febiEXAKT

Tuleja pływająca zawieszenia

Nr febi 21174

Nr por. 204 352 00 27

1 Wersja wcześniejsza

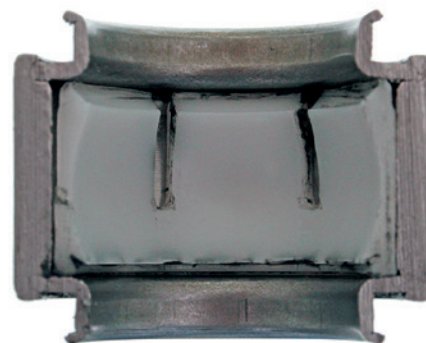
Ze względów konstrukcyjnych – w wyniku eksploatacji po złych drogach lub w trudnych warunkach pogodowych – może dojść do obniżenia trwałości tulei obudowy łożyska koła. Pierwotnie montowana wersja (nr OE 201 352 00 27) posiada jeden kanałik smarujący w wewnętrznej plastikowej tulejce (rysunek 1). Jednakże nie wystarcza to do właściwego smarowania tulejki. Wynikająca z tego częściowa praca na sucho zwiększa podatność przegubu na zużycie. Wersja ta została wycofana przez firmę Mercedes-Benz i zastąpiona inną.

febi bilstein zaleca zastosowanie nowej wersji tulei – nr febi 21174 (nr OE 204 352 00 27). Zmieniona tuleja zamiast jednego posiada kilka kanałików smarujących (rysunek 2). Dzięki temu zapewnione jest stałe smarowanie, a tuleja przegubu zostaje znacząco wydłużona.
